コンパス105/135　向き変更要領書

対象救助艇型式：VOX46M
(VOX46/VOX46Sは除く）
コンパス種類　：PLASTIMO
OFFSHORE105 /135

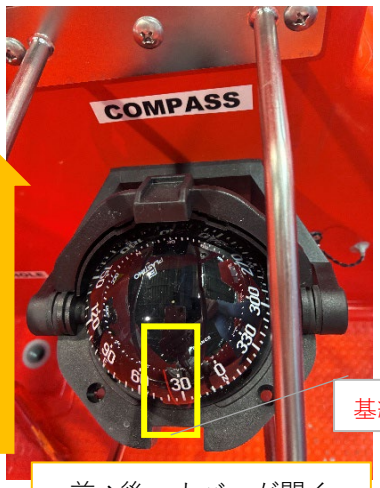
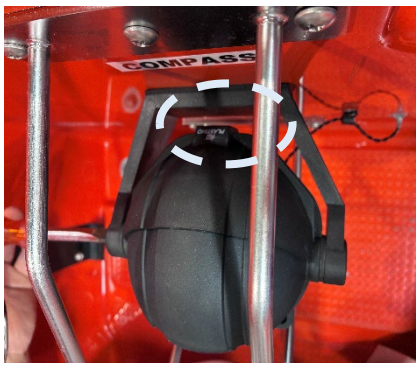
誤：ｺﾝﾊﾟｽのPlastimoのロゴが船首側・基線（赤色）が船首側を示す

前→後へカバーが開く

正：ｺﾝﾊﾟｽのPlastimoのロゴが船尾側・基線（赤色）が船尾側を示す

後→前へカバーが開く

2.コンパス本体を180度逆に向けて取付、マイナスドライバーで締めます

・カバーは船尾側から船首側へ開きます（Plastimoのロゴは船尾側を向いています）

・基線（赤色）は船尾側を向いています

（外れたネジ）

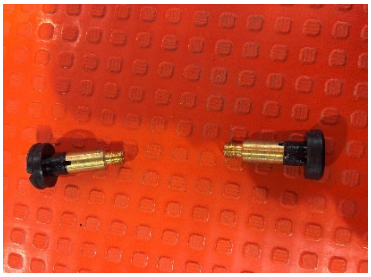
1. コンパス本体両サイドの固定用ネジを手で緩めてから、マイナスドライバーで外す

（燃料タンクの蓋）

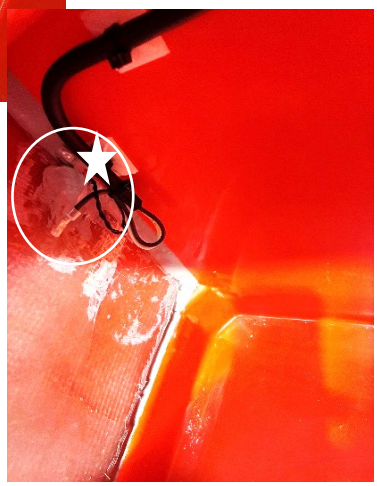
3. 交換時にコンパス電線が突っ張る場合は下記★部のシリコンの縁を切る

・燃料タンク内の★のシリコンの縁を切り、2-3cm電線が伸びるので調整

・★にシリコン再塗布
